Valorisation écotouristique et culturelle du site du Cap Béar

sur la commune de PORT-VENDRES

Observations dans le cadre de l'enquête publique
Arrêté préfectoral n° DDTM/SA/2022018-0001 du 18/01/2022

Enquête publique : observations du public

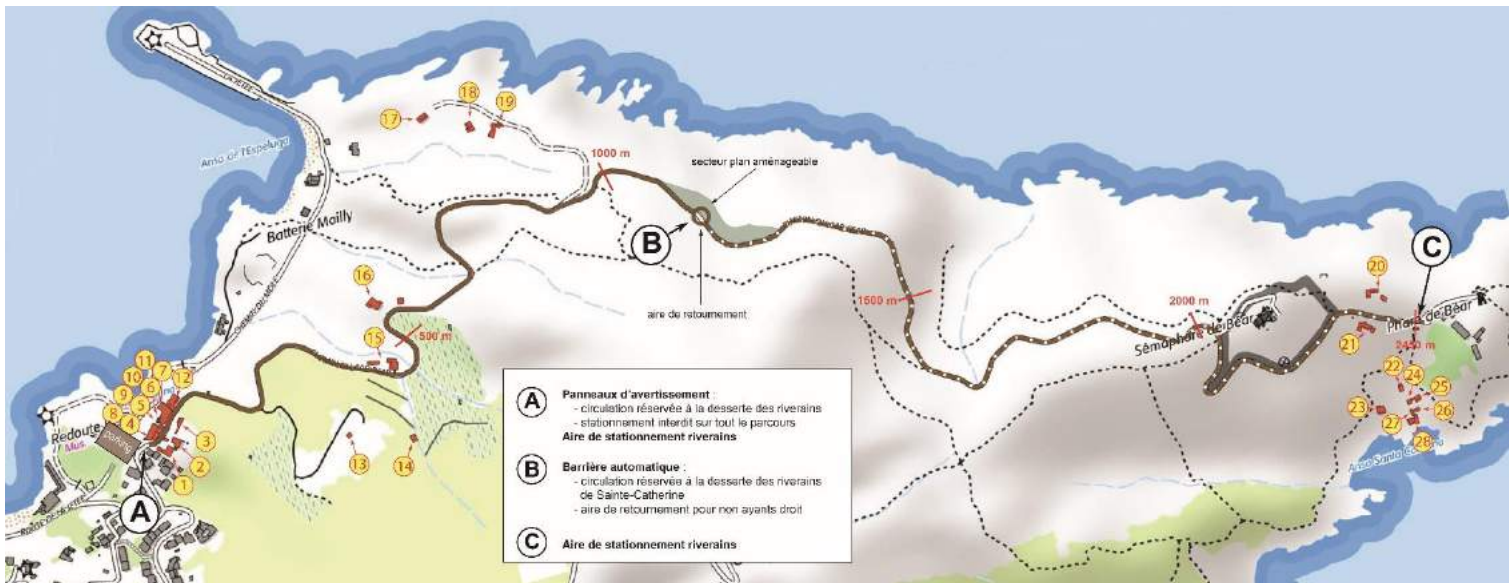
Il nous semble judicieux de placer, une borne ou une barrière, bien au-delà de l'emplacement proposé dans le projet actuel, mais également bien avant d'arriver au Cap Béar. L'emplacement pourrait être à mi-chemin, au niveau de l'ancienne décharge, avec un dispositif de retournement sans possibilité de stationnement, sur un terrain adapté aux ouvrages. Ce dispositif permettrait aux contrevenants téméraires d'opérer un demi-tour et de renoncer définitivement à cette pratique de visite en voiture, en période estivale, sachant que le stationnement est pratiquement interdit tout le long du parcours, où seuls des renforcements du bas-côté sont préservés afin de faciliter les croisements.

Ainsi, comme dans le projet actuel, on protégerait définitivement les abords du Phare et on libérerait les places de parking que les habitants de Sainte-Catherine utilisent habituellement. Et les 19 riverains situés en début de parcours n'auraient pas à subir, ainsi que leurs visiteurs, l'atteinte à leur liberté de circuler qu'impose une barrière.

De plus, en plaçant la barrière à mi-parcours (point B sur la carte ci-après), on diminue par 2 la longueur des trajets que les habitants de Sainte-Catherine auraient à effectuer pour la faire fonctionner lors de visites impromptues.

Parallèlement la "protection" du parking de la redoute Béar pourrait être assurée par une borne.
